A LA PRESIDENCIA DE LA CONFEDERACION HIDROGRAFICA DEL DUERO

-ALEGACIONES AL ESQUEMA PROVISIONAL DE TEMAS IMPORTANTES EPTI-

LA COMUNIDAD DE REGANTES DEL CANAL DE RIAZA con CIF nº G-47255542, domicilio en [REDACTED] [REDACTED] [REDACTED] [REDACTED] [REDACTED] [REDACTED] Peñafiel, [REDACTED] [REDACTED] como mejor proceda en derecho comparece, y una vez analizado el Esquema Provisional de Temas Importantes en materia de gestión de las aguas en la demarcación hidrográfica del Duero para el ciclo de planificación 2028-2033, el cual se somete a consulta pública, y en tiempo y forma formulamos las siguientes

2101147 - Canal de Rianza (Sector II)

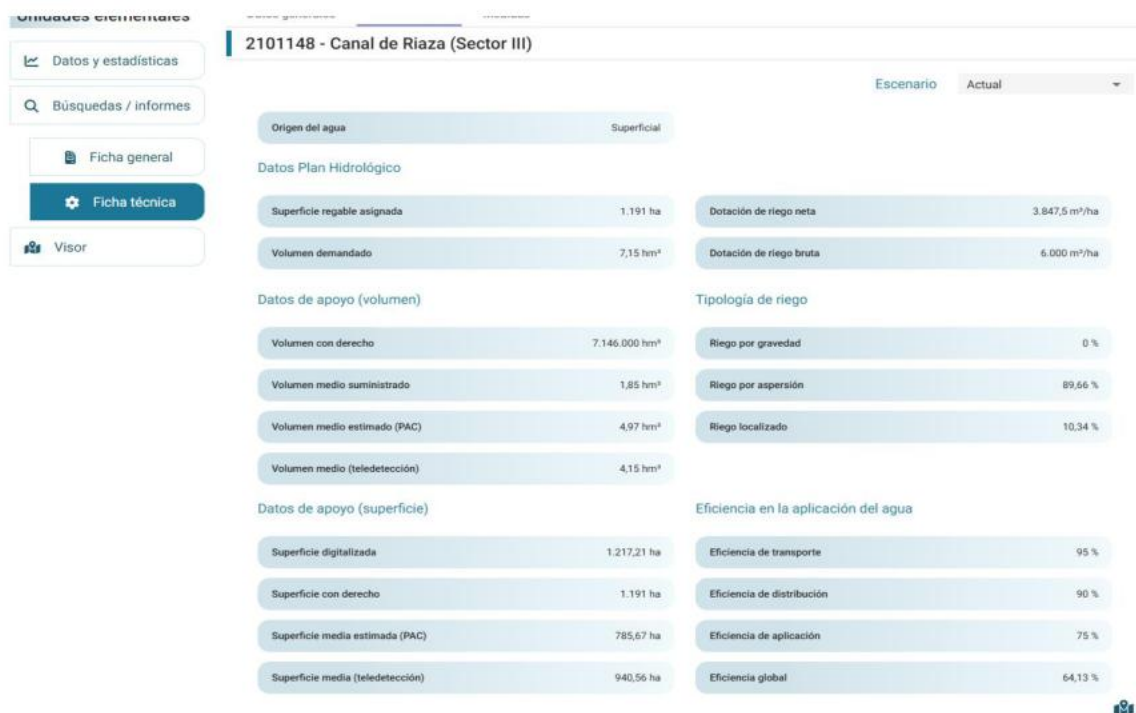
PRIMERA.- Que en lo que respecta particularmente a esta Comunidad de Regantes, consultados los datos en la aplicación *MÍRAME-IDEDUERO* de ese organismo, hemos comprobado que esta Comunidad consta con una superficie regable asignada total de 5030 has. con derecho a riego repartidas en tres sectores, que está equivocado puesto que **lo correcto son 5232 has.**

Y el estudio agronómico elaborado por SEIASA como sociedad pública promotora de la obra de modernización de regadío ya dejó establecido que la superficie con derecho a riego en la suma de los tres sectores era de 5.232,27 has., con un consumo de 36 Hm³: “el consumo anual para toda la superficie de regadío (5.232,27 has) sería de 16,80 hm³/año en el sector I y de 20,60 hm³/año en los sectores II y III.” Por tanto, **en total 36 hm³.**, y no 30,18 Hm³ que recoge el Plan.
